# **Veilig naar de Joostenlaan en terug naar de Dorpsstraat Vleuten.**

# Voorstel “Vrienden vd Joostenlaan”

# Voor nieuwe fietspad voldoende ruimte

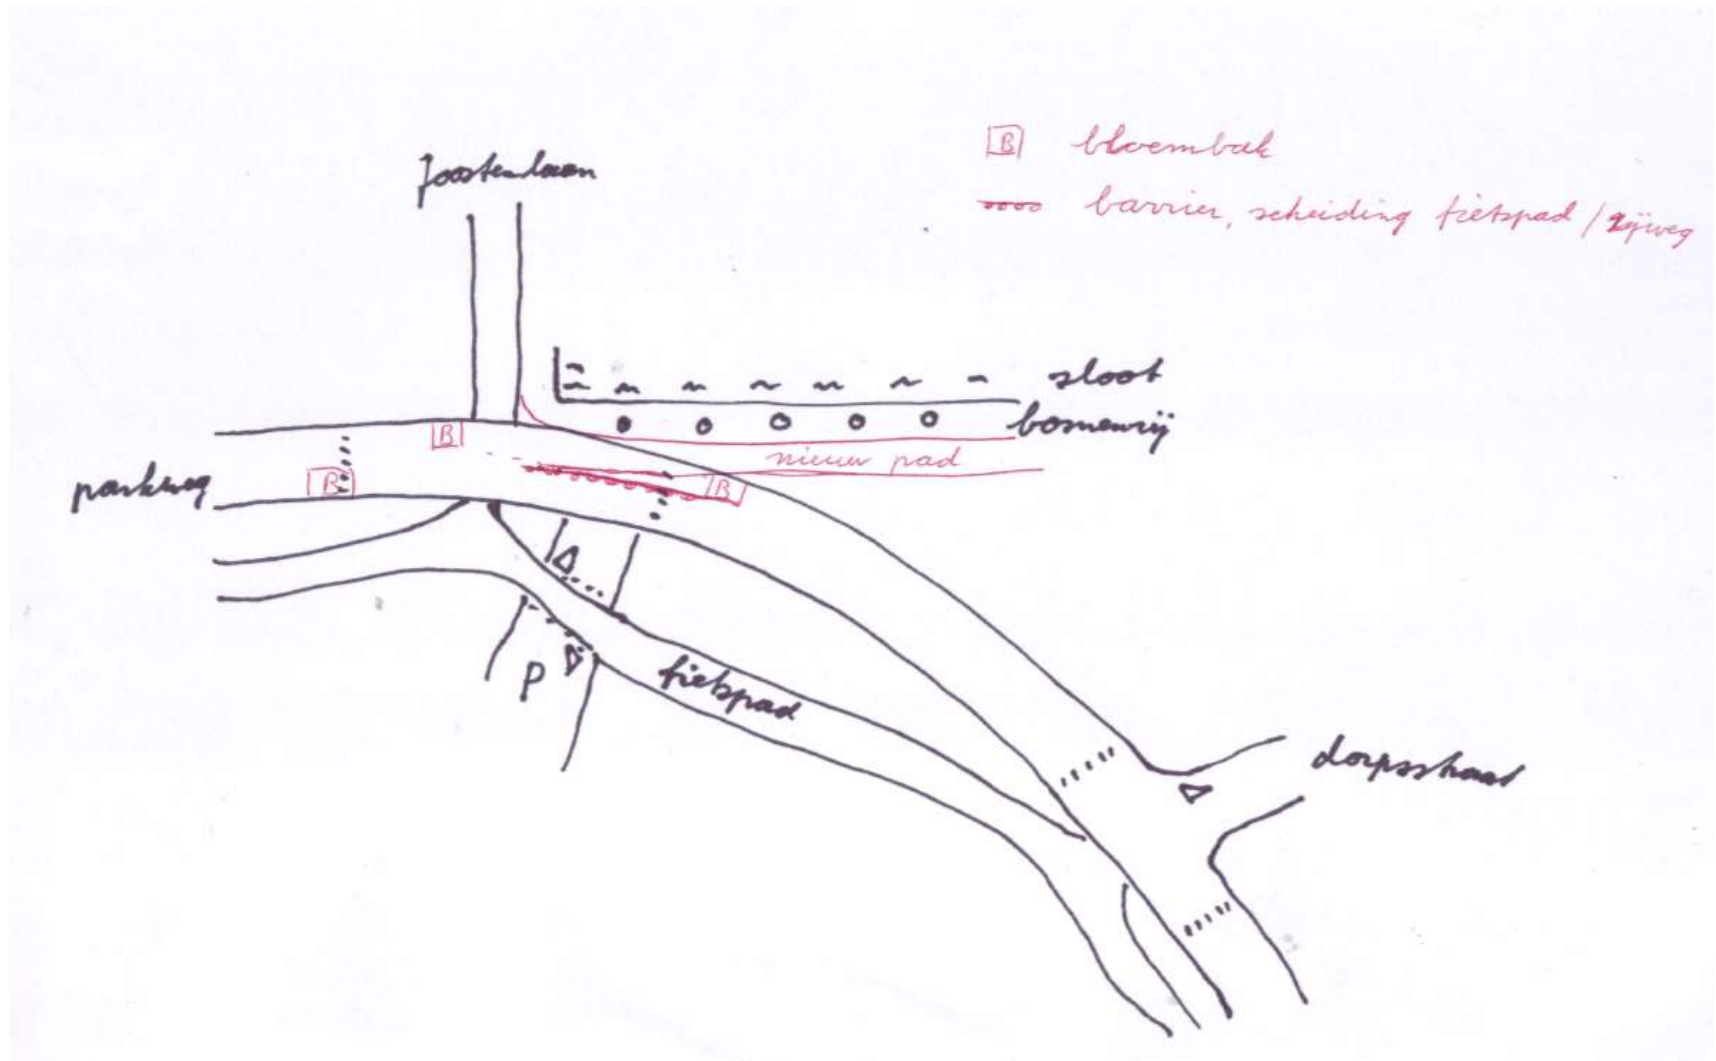
Mocht men deze ruimte nog te weinig vinden kan men zelfs op dit punt de belijning 30 cm naar rechts schuiven.

De maten zijn dan 3.70 en 4.90 meter.

# Opmerking fietsersbond: Een wegversmalling is ook mogelijk

# **Conclusie:**

**Er hoeft geen sloot te worden gedempt.**

**Er hoeven geen bomen weg**

**Het smalste stuk van het nieuwe  
fiets/wandelpad is breder dan twee fietsstroken  
bij elkaar zoals op de Dorpsstraat of  
Schoolstraat.**
